Memorando
DSH-398-2023

Asunto: Respuesta al memorando – DEEIA-0260-1904-2023 del EsIA.

Por este medio nos complace dirigirnos a usted, con la finalidad de dar respuesta al **MEMORANDO-DEEIA-0260-1904-2023**, del EsIA categoría II, denominado "**INMERSO**". A desarrollarse en el corregimiento de Oria Arriba, distrito Pedasí, provincia de Los Santos y cuyo promotor es **NW PROP.CO-1, S.A.**

Adjunto: informe de revisión de documento. N° DSH065-2023

PROYECTO INMERSO

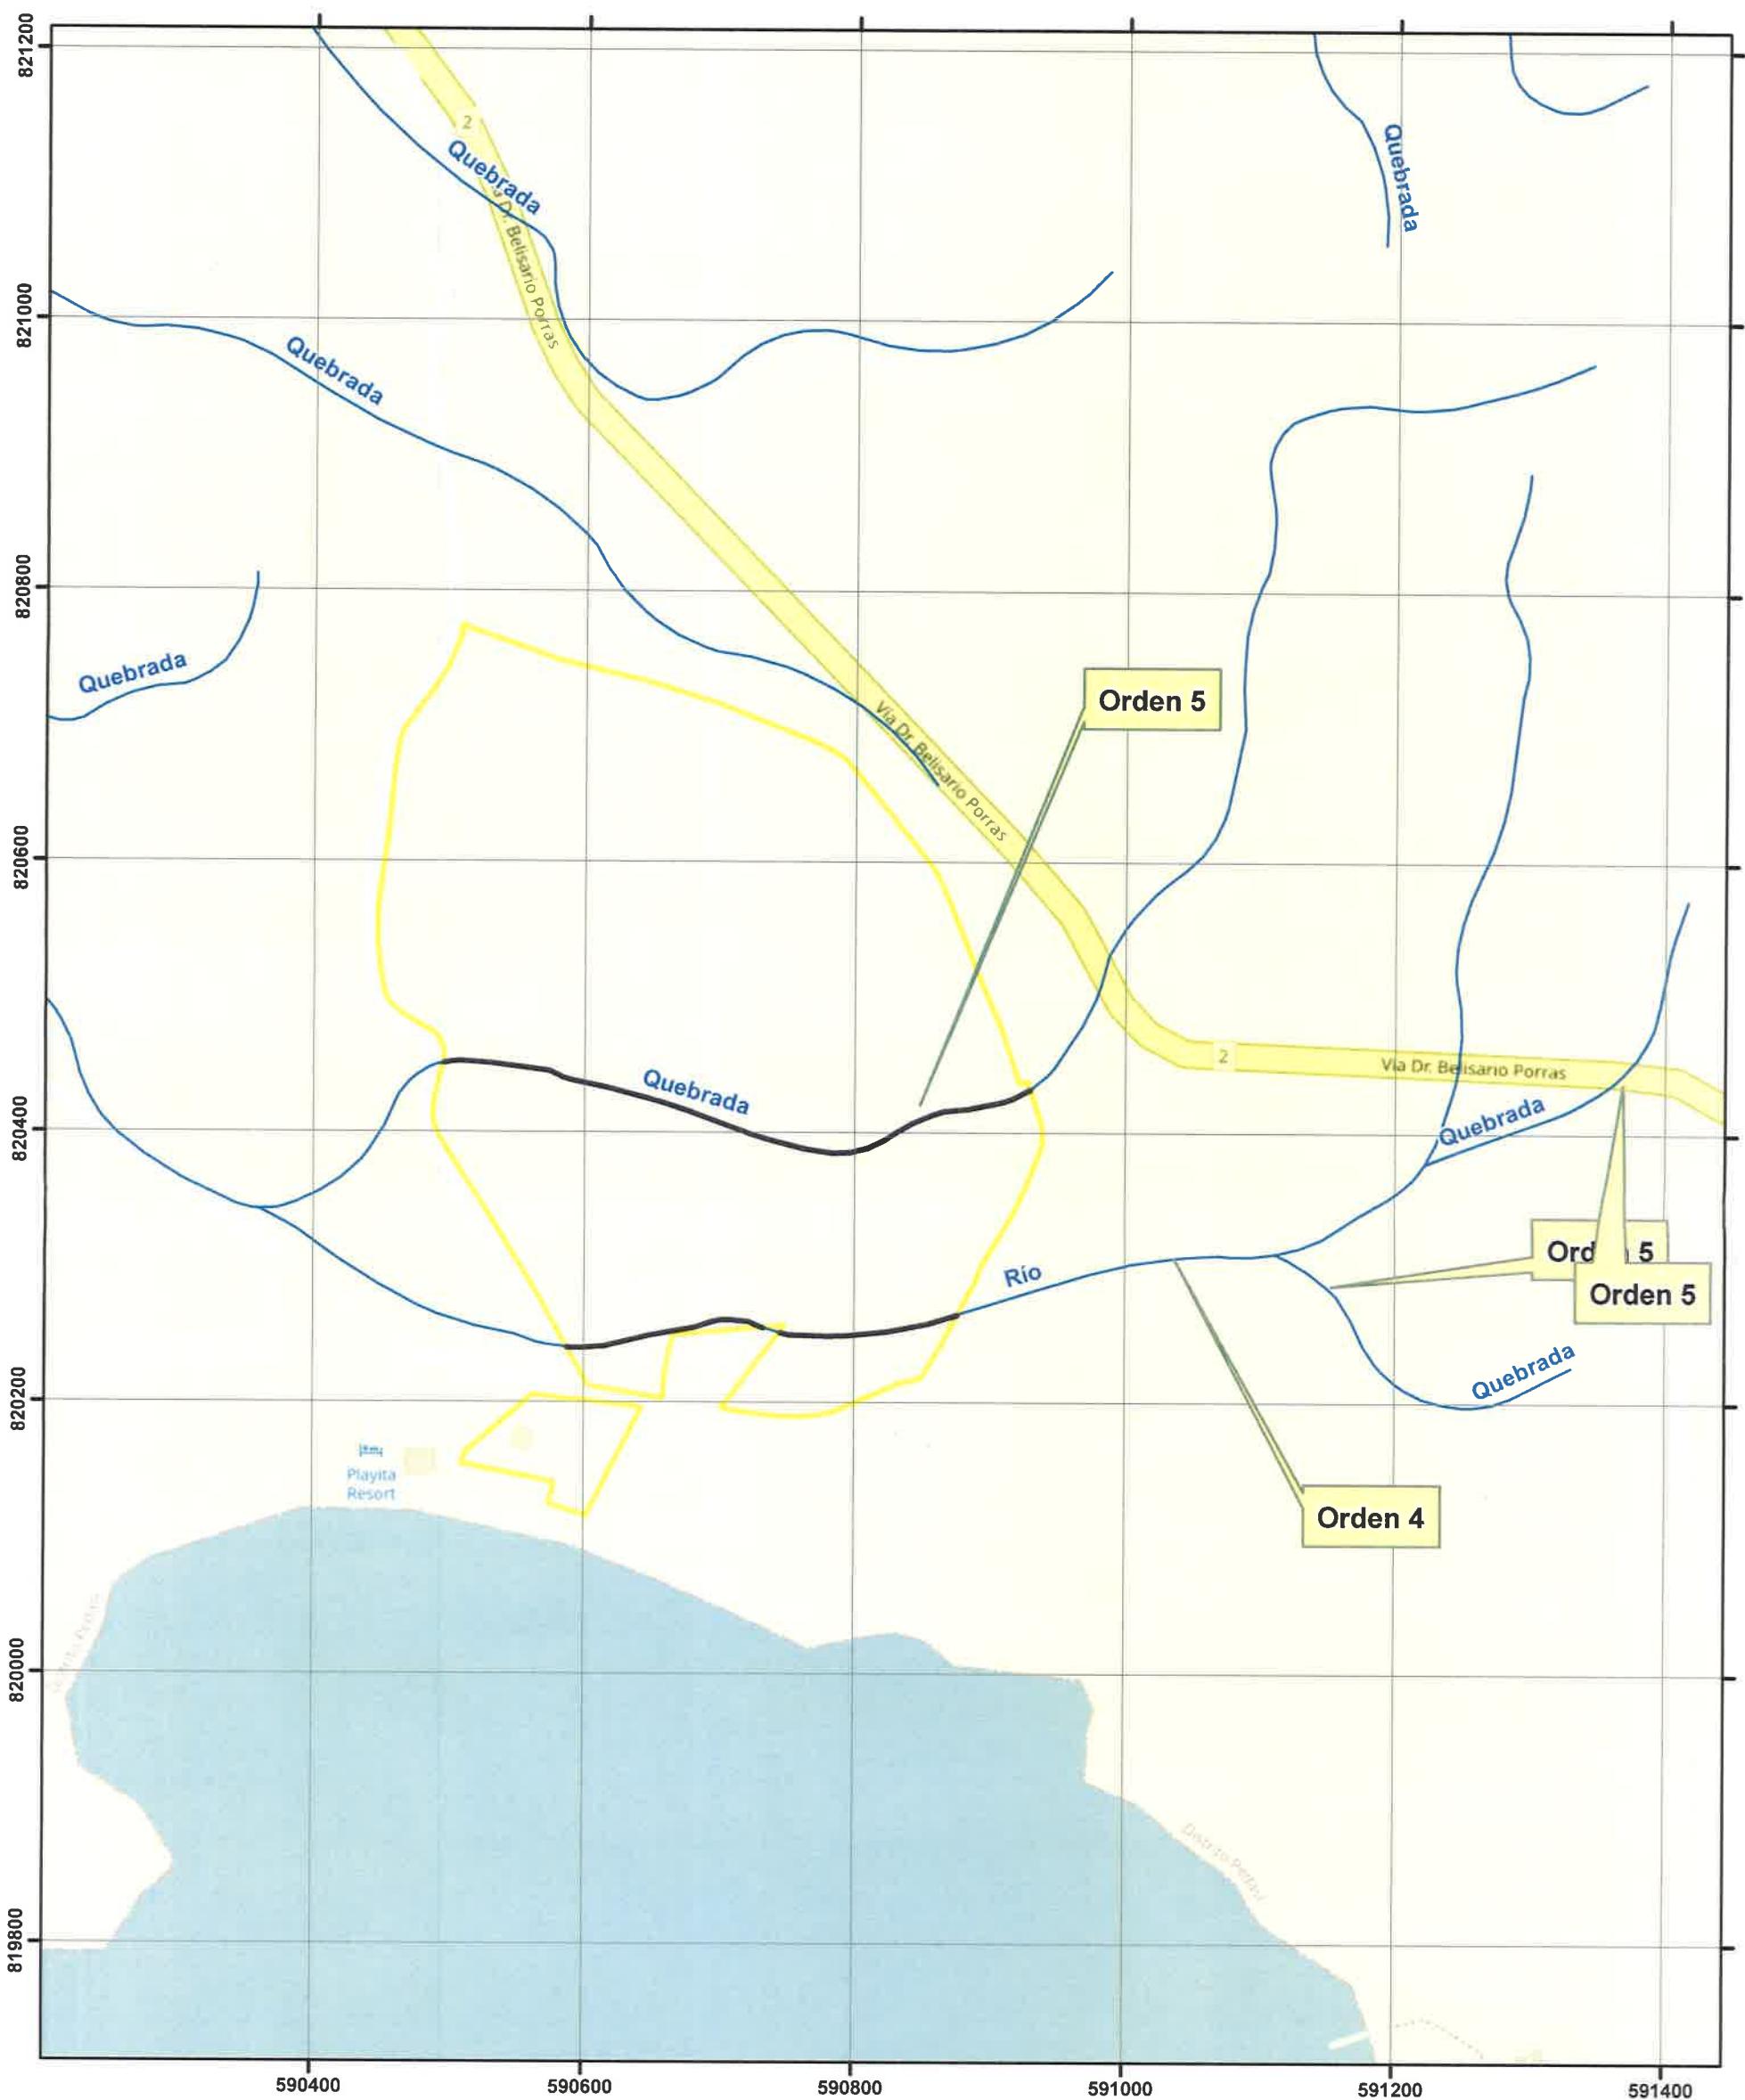
- Se anexa mapa del proyecto INMERSO a escala 1:5,000 metros, donde se muestra dos Drenaje dentro del proyecto, Drenaje 25k y polígono del proyecto Inmerso.
